## **Avis sur le projet photovoltaïque au sol sur le secteur "distillerie" à Lespignan (Hérault)**

N°Saisine : 2025-014303

Avis émis le 20 mars 2025

Figure 2: Plan de masse (source : dossier)

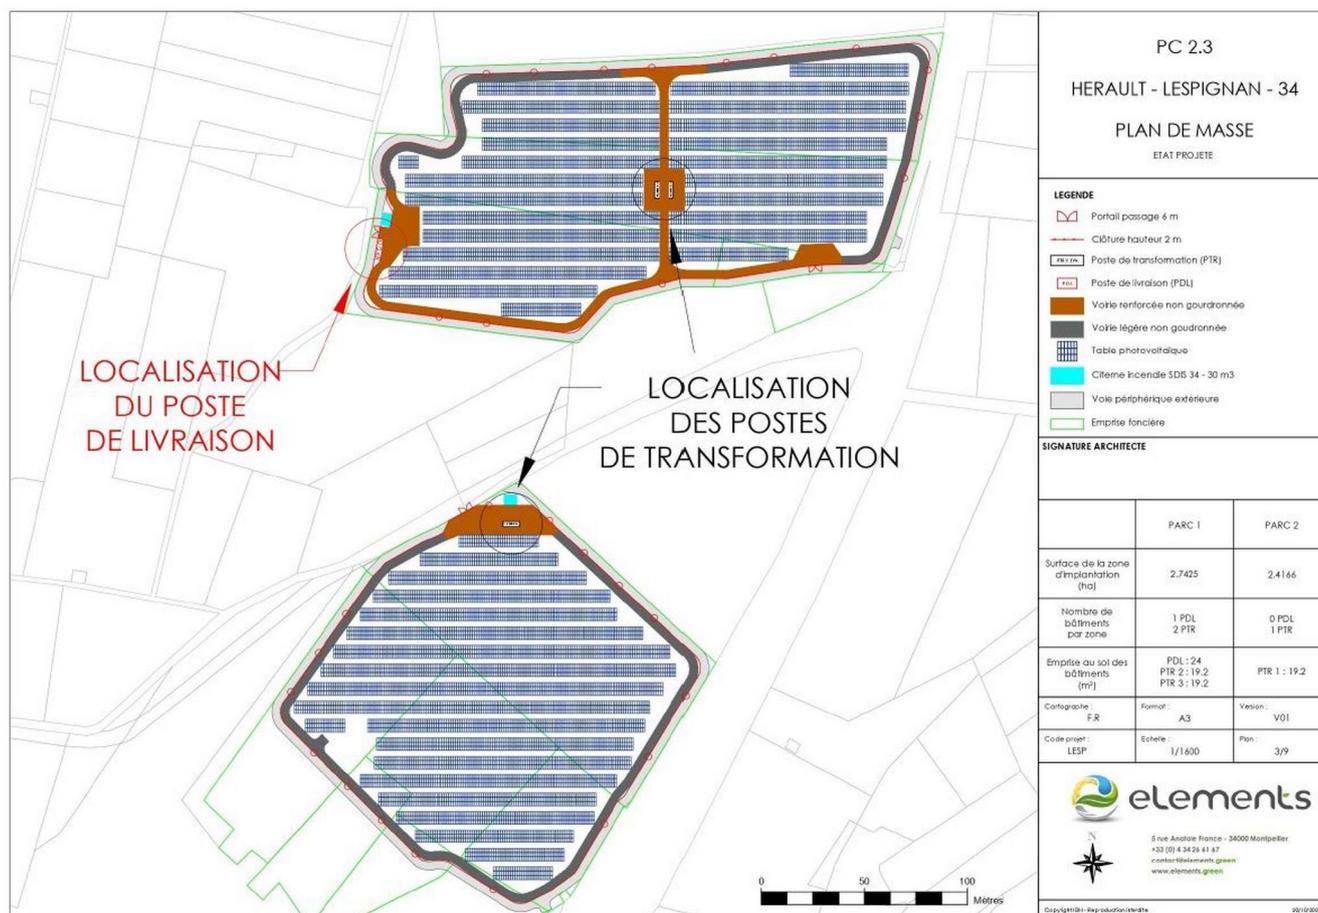
Conformément aux dispositions de l'article R. 122-5 II du code de l'environnement, l'étude d'impact est formellement complète. La description des travaux, qui reste générale et générique, mériterait d'être complétée et adaptée au projet. Notamment, l'étude évoque les positionnements des zones de stockage et de la base de vie sans les décrire précisément, ne permettant pas d'en analyser les impacts. La MRAe rappelle que, dans le but de réduire au maximum les impacts, sur le milieu naturel en particulier, les installations de chantier (base de vie, parkings, zones de stockage) doivent être positionnées dans les zones d'enjeux les plus faibles.

**La MRAe recommande de compléter la description du projet et des aménagements nécessaires en phase de chantier et d'exploitation. Elle recommande de préciser notamment les surfaces des pistes et autres équipements, la localisation des zones de stockage et de la base de vie afin d'estimer leurs impacts sur l'environnement.**

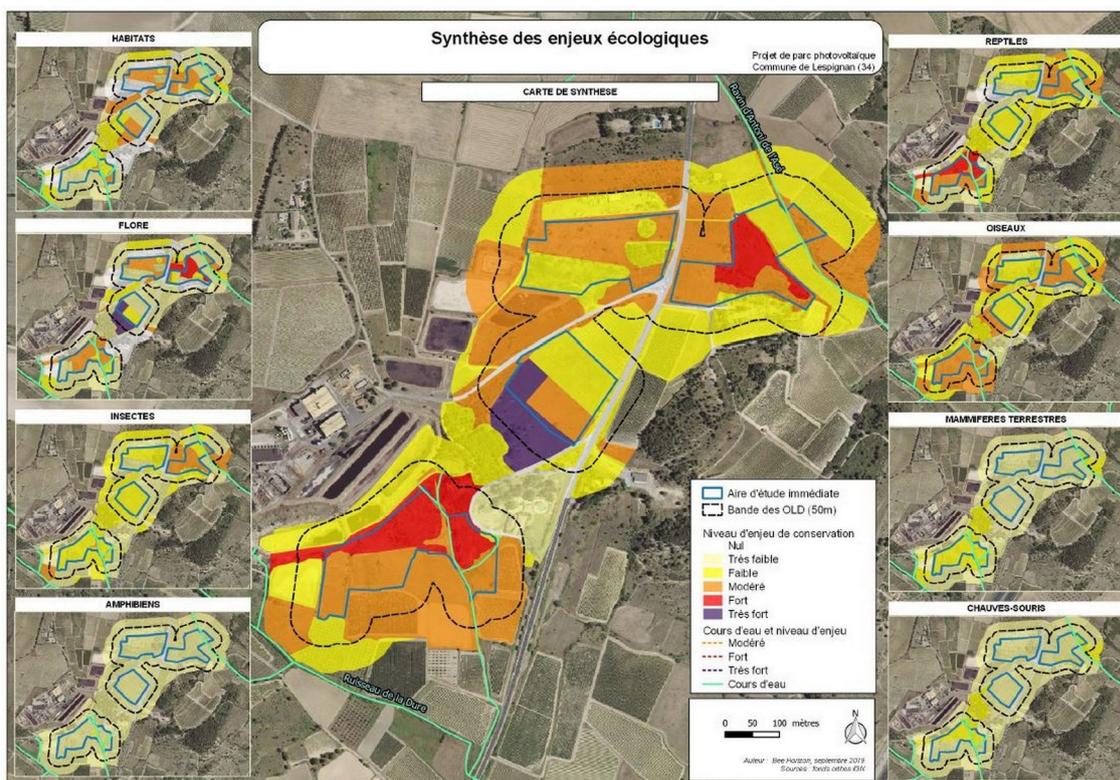
L'étude identifie les projets situés à proximité du site d'étude, susceptibles d'avoir des effets cumulés notables avec le projet de parc photovoltaïque au sol. Il s'agit en particulier de trois projets situés sur les communes de Nissan-lès-Enserune et Béziers. La recherche de projets susceptibles d'avoir des effets cumulés a porté sur les projets ayant fait l'objet d'un avis de l'autorité environnementale entre 2017 et juillet 2020 sur les communes de Lespignan, Béziers, Vendres, Colombiers, Nissan-Lez-Enserune. L'étude d'impact datant d'octobre 2020, d'autres projets ont été réalisés depuis sur ces communes.

**La MRAe recommande de réévaluer les effets cumulés avec les nouveaux projets au-delà d'octobre 2020.**
